## 弊社及び富士重工業(株)製塵芥車のリコール実施に関するお知らせ

新明和工業株式会社

## 別紙 改善箇所説明図

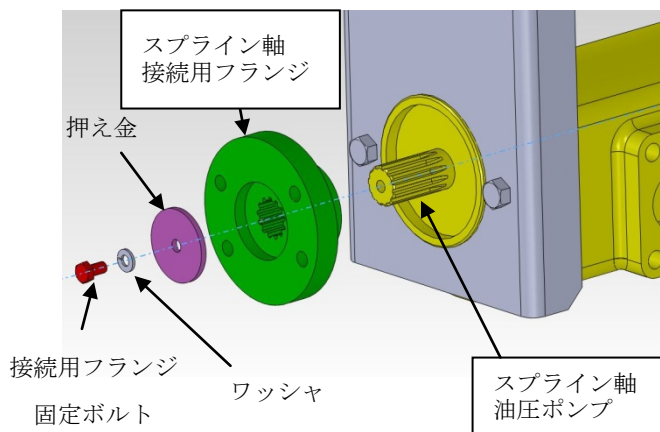
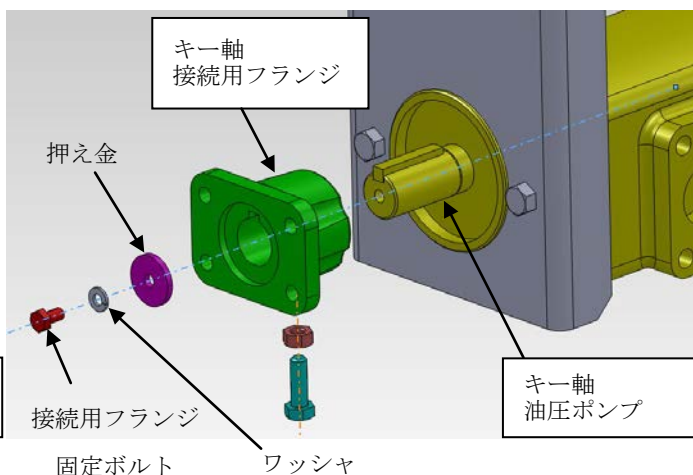
塵芥車の作業装置用油圧ポンプにおいて、油圧ポンプを駆動するための駆動軸のスプライン形状と接続フランジの形状が不適切なため、経年で駆動軸スプラインと接続用フランジのガタが大きくなることある。そのため、そのままの状態で使用を続けると、ガタにより接続用フランジを固定するボルトが緩み、最悪の場合、ボルトが外れてスプライン軸から接続用フランジが抜け、油圧ポンプ駆動用推進軸が脱落して他の交通を妨げるおそれがある。

全車両、当該油圧ポンプと接続用フランジをキー軸構造のものと交換する。

改善した油圧ポンプの取付ボルト、ナットの端面に白色でマーキングする。

改善実施済車両には、運転者席ドアロックストライカー付近に No. 3546 のステッカーを貼付する。
